PR10.2 Réponse à la demande d'engagements et d'informations complémentaires

Réfection du pont Charles-De Gaulle

Réponses aux questions dans le cadre de l'analyse de l'acceptabilité environnementale

Figure 1 – Tapis d'enrochement avec palplanches arasées (Réf. Figure 10.1 de l'étude hydraulique)

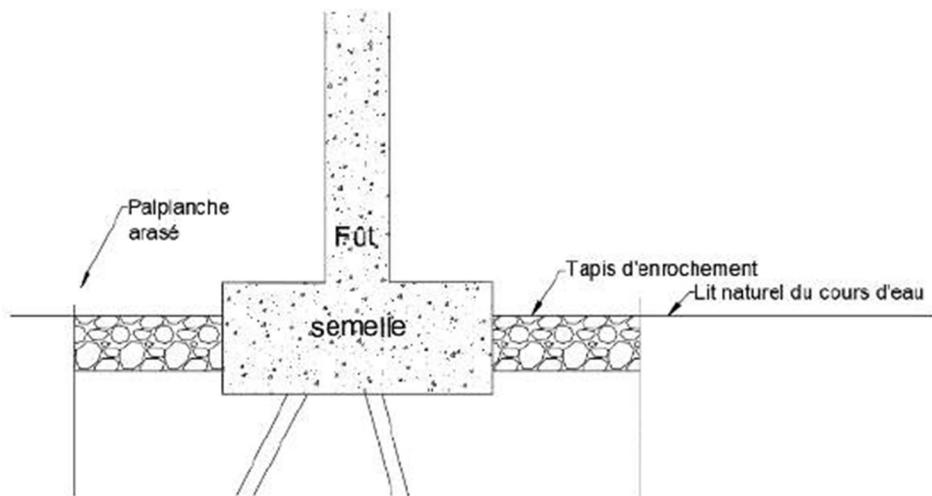
1. L'initiateur, tel qu'il s'y est engagé à la section 4.2.2 du document complémentaire, doit déposer, dans le cadre de la présente phase d'analyse du projet, les résultats de la mise à jour de l'évaluation du comportement hydraulique et les modifications potentielles qu'elles peuvent entraîner sur la conception ainsi que sur l'évaluation des impacts et les mesures d'atténuation et de compensation. Cette dernière doit notamment permettre de connaître les contraintes pour la mise en place d'ouvrages provisoires.

- La validation des scénarios d'empierrement retenu et de leur superficie d'empietètement en rive et en littoral (Addenda-3 QC-3.1);

Réponse : L'étude hydraulique réalisée en septembre 2020 par la Direction de l'hydraulique recommande la mise en place d'un tapis d'enrochement autour de 7 piles, soit les piles 4, 5 et 7 à 11. Selon cette étude, le tapis d'enrochement doit être composé de pierres de calibre 200-300 mm, d'une épaisseur minimale de 500 mm, et doit être disposé comme montré à la Figure 1 adaptée de la figure « Pile en rivière, protection du remplissage des excavations pour une semelle sur sol ou sur pieux (avec palplanches) » du Tome III – *Ouvrage d'art*.

Jumelé à la mise en place d'un tapis d'enrochement, le rapport d'étude hydraulique recommande la mise en place de palplanches permanentes autour des piles 4, 5 et 7 à 11 afin de pallier une problématique d'affouillement potentiel. Elles seront localisées à une distance maximale de 1,5 fois la largeur des semelles comme présenté à la Figure 1.
